## 第7章 その他環境省令で定める事項

### 7.1 配慮書についての関係地方公共団体の長の意見及び一般の意見の概要、並びに、事業者の見解

「(仮称) 海南・紀の川風力発電事業に係る計画段階環境配慮書」に対する  
環境の保全の見地からの知事意見について

「（仮称）海南・紀の川風力発電事業」計画段階環境配慮書  
に対する和歌山県知事意見

第 7.2-12 図 配慮書段階の事業実施想定区域と風力発電機の設置予定範囲

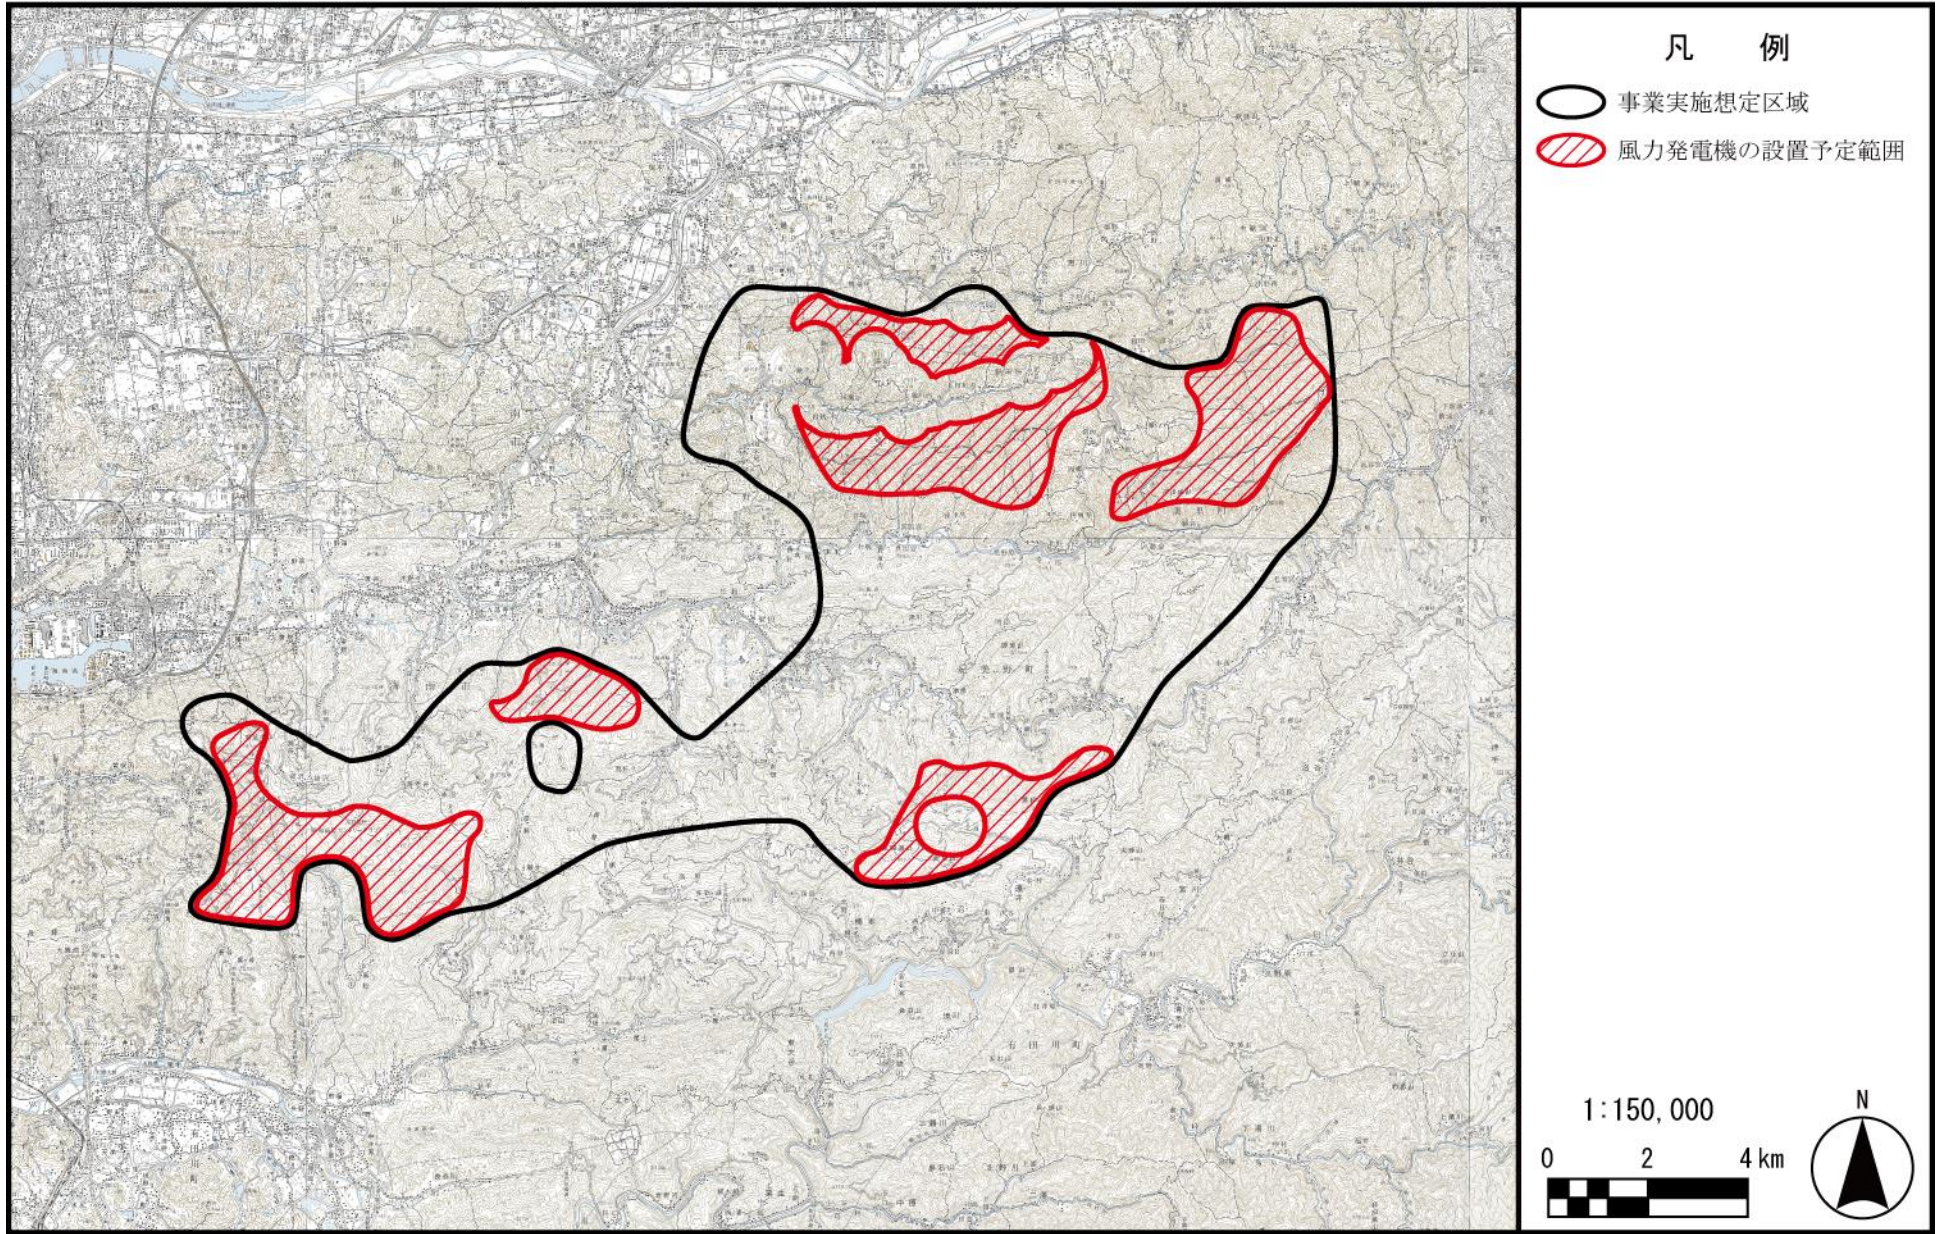
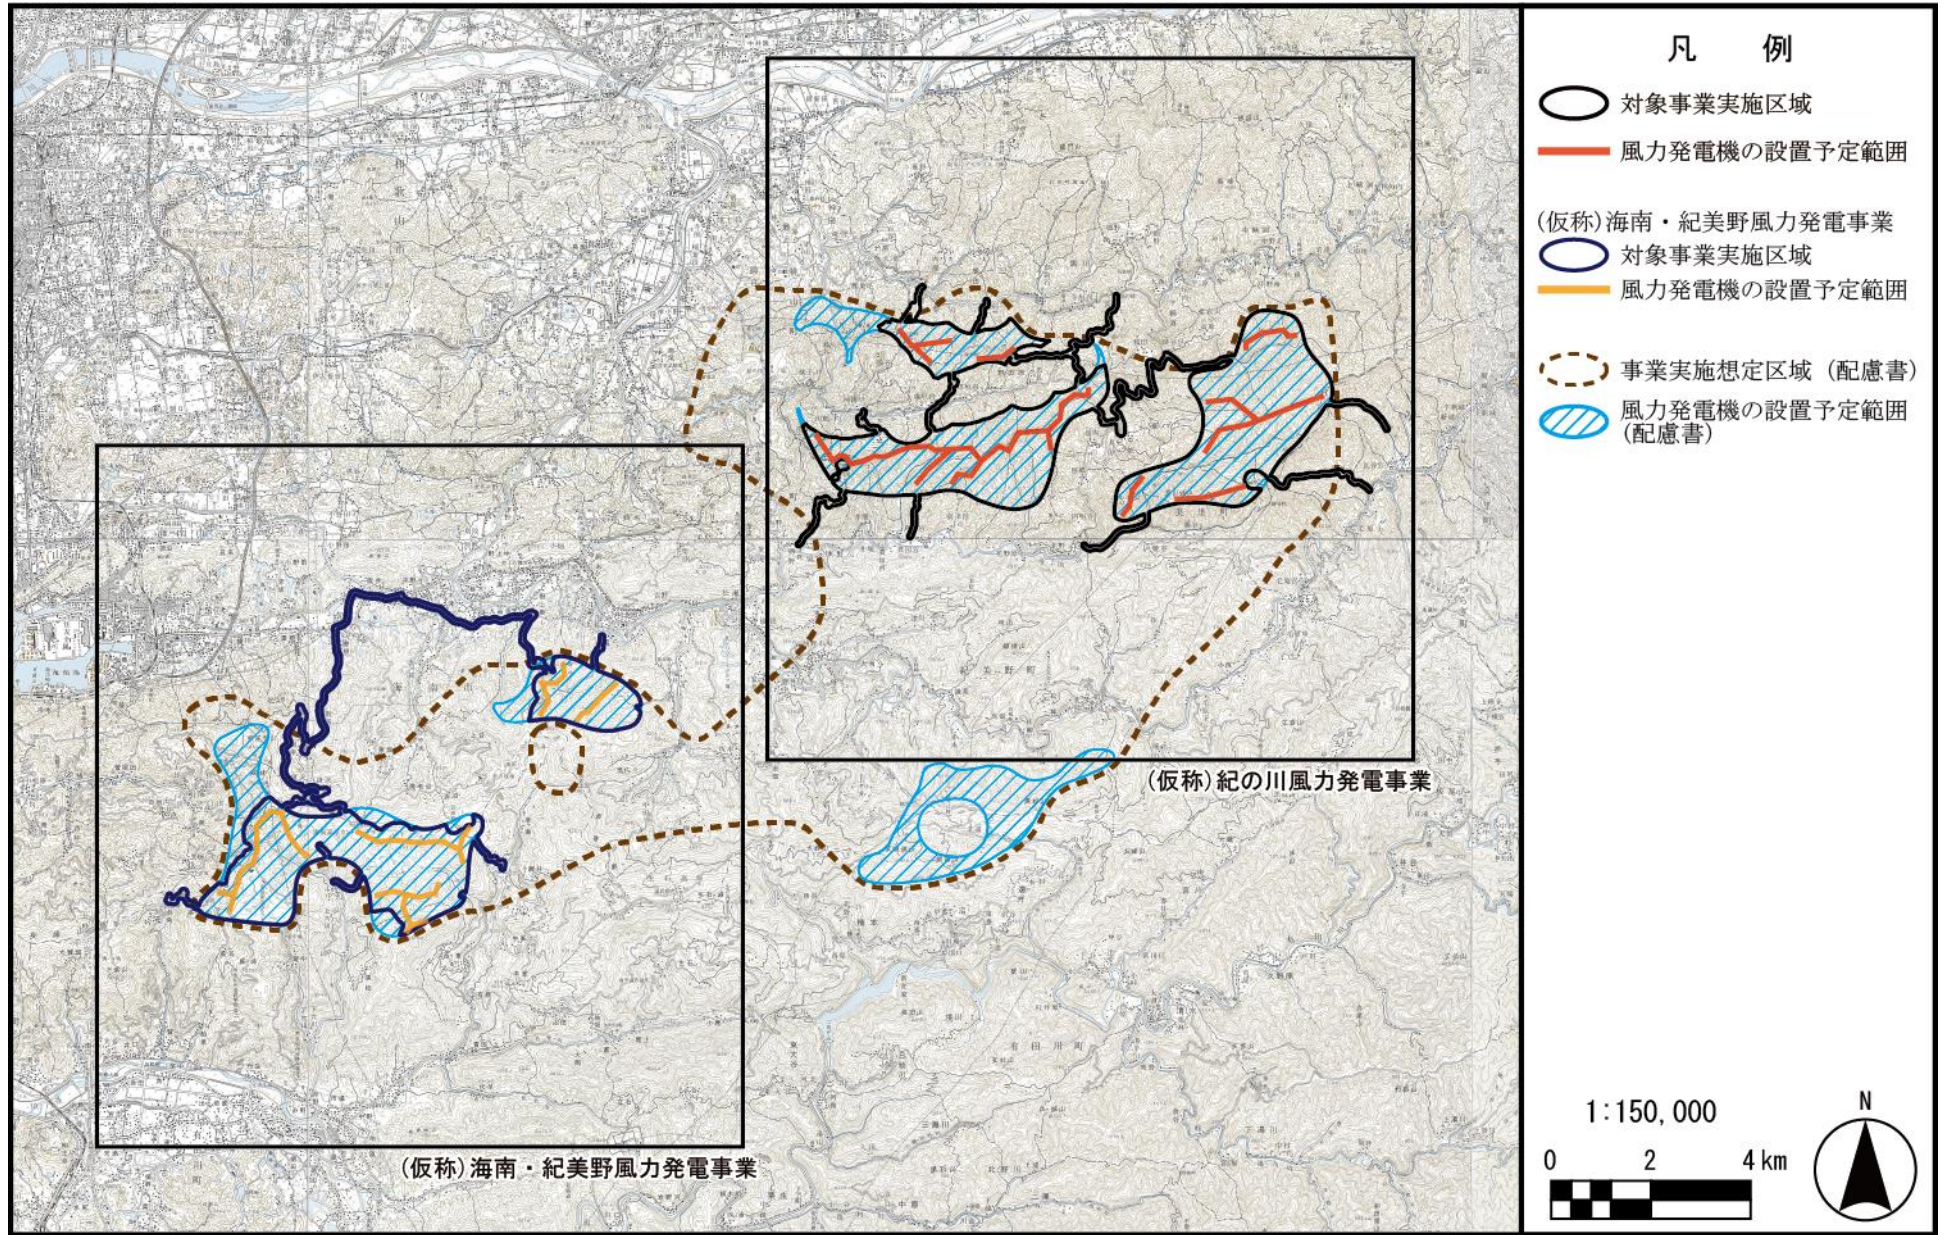
速やかに、使用する風力発電機の具体的な諸元を明らかにした上で、住民や関係自治体からの意見を十分に勘案し位置等について検討を行うこと。重大な環境影響が避けられないと判断した場合には、対象事業実施区域の見直し及び基数や出力の削減を含む事業計画の全体的見直しを行うこと。

配慮書においては、事業計画の熟度が低く、まずは風力発電機の設置範囲に主眼を置いて事業実施想定区域を設定した（第 7.2-12 図）。しかし、配慮書提出以降の現地踏査を踏まえて風力発電機及び付随する施設（発電施設用地、資材運搬・取付・管理用道路、一時的な改変）の検討を進めた結果、以下のように変更することとした。

- ・ 事業計画の熟度が高まり、異なる 2 つの連系点へ接続する計画となったことから、（仮称）海南・紀の川風力発電事業を 2 つに分割し、配慮書の事業実施想定区域の東側を本事業とした。
- ・ 風力発電機の配置は、配慮書段階における風力発電機設置予定範囲上で設定した。風力発電機の設置位置を勘察し、事業実施想定区域の絞込みを行い、周知の埋蔵文化財包蔵地、砂防指定地を風力発電機の設置予定範囲から除外した。
- ・ 本事業においては、和歌山下津港（和歌山県）から対象事業実施区域まで風力発電機を輸送する計画であり、1 経路を風力発電機の輸送経路として想定した（第 2.2-5 図参照）。対象事業実施区域に至る主要地方道 4 号（高野野口上線）等について、大規模な改変は必要としないものの、カーブ等一部箇所において道路拡幅等の改変が予想され、改変の可能性がある箇所を対象事業実施区域に含めた。（第 7.2-14 図参照）
- ・ 発電所内の配電線を埋設する可能性のある範囲を対象事業実施区域に含めた。（第 7.2-14 図参照）
- ・ 配慮書以降の現地踏査に基づき、工事用資材等の搬出入経路等、今後の事業計画において改変の可能性がある部分を対象事業実施区域に含めることとした。
